## Beteiligung der Öffentlichkeit und der Behörden - Stellungnahmen

### Bebauungsplan Nr. 03.3 Hennef (Sieg) – Stoßdorf Ringstraße

Ausschuss: Stadtgestaltung und Planung  
Datum: 22.03.2017

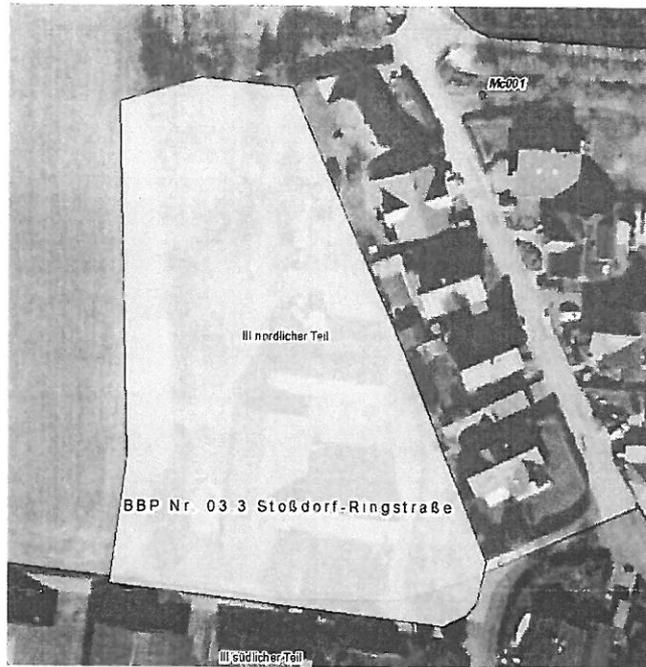
Des Weiteren einige Anmerkungen zum Umweltbericht. Auf Seite 19 wird unter Pkt. 4.2.5 erwähnt, dass keine detaillierten Angaben über die Höhe des Grundwasserstandes im Plangebiet vorliegen. Im unmittelbaren Umfeld (s. Kartenausschnitt) befindet sich jedoch die Grundwassermessstelle mit der WTV-Nr. Mc001, zu der Messwerte seit 1989 vorliegen.
